改善箇所説明図

改善措置の内容

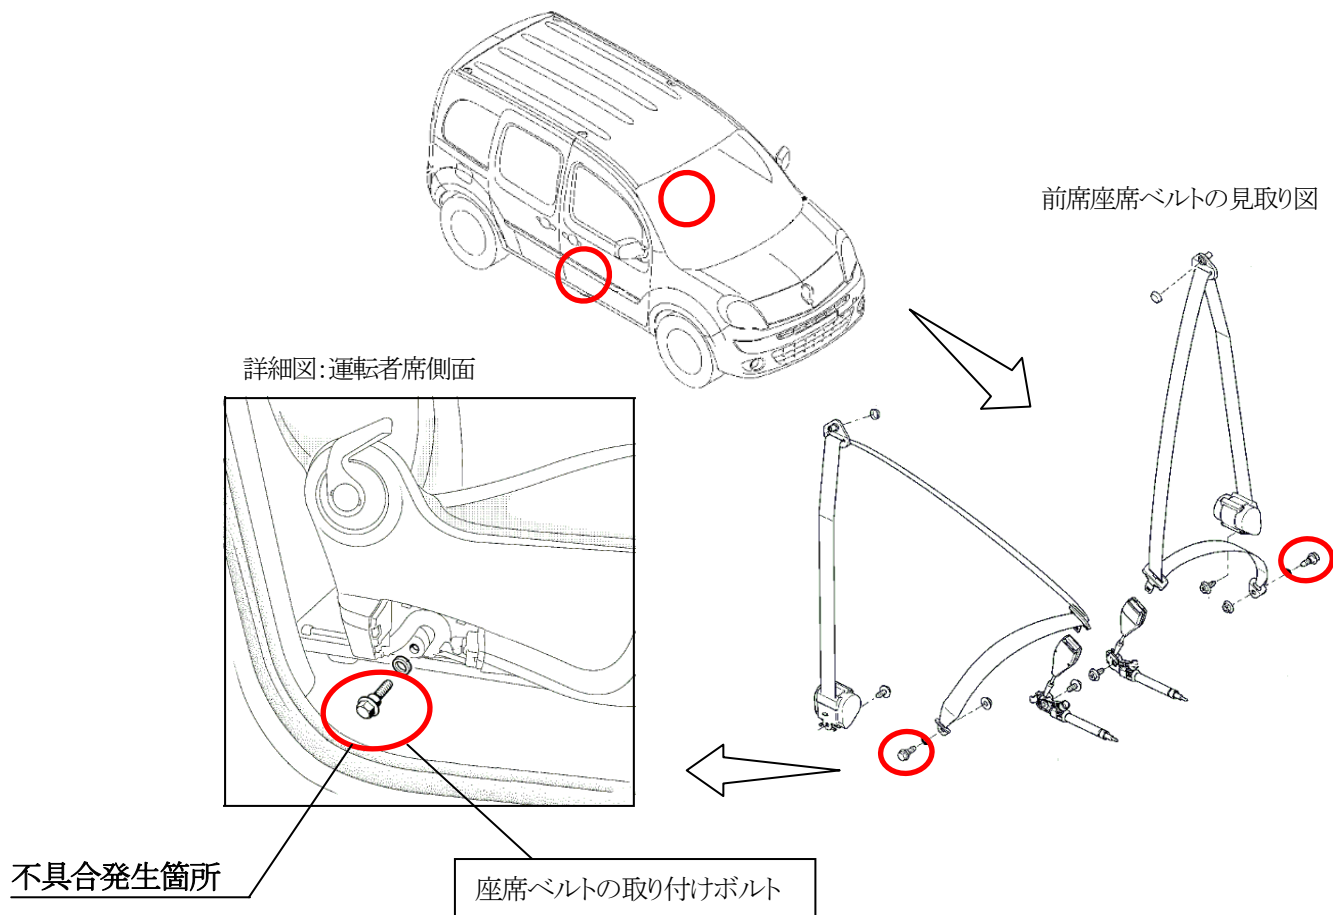
前席左右両側の座席ベルトの取り付けボルトにおいて、製造時に緩み防止剤が塗布されていなかった為、使用過程において当該ボルトに緩みが発生し、最悪の場合、衝突時等に座席ベルトが乗員を拘束できないおそれがある。

全車両、当該ボルトを緩み防止剤が塗布されたボルトと交換する。

ルノー社指定ステッカーの B 1 欄に油性インキにて「×」印を記し、原動機室内に貼付する。
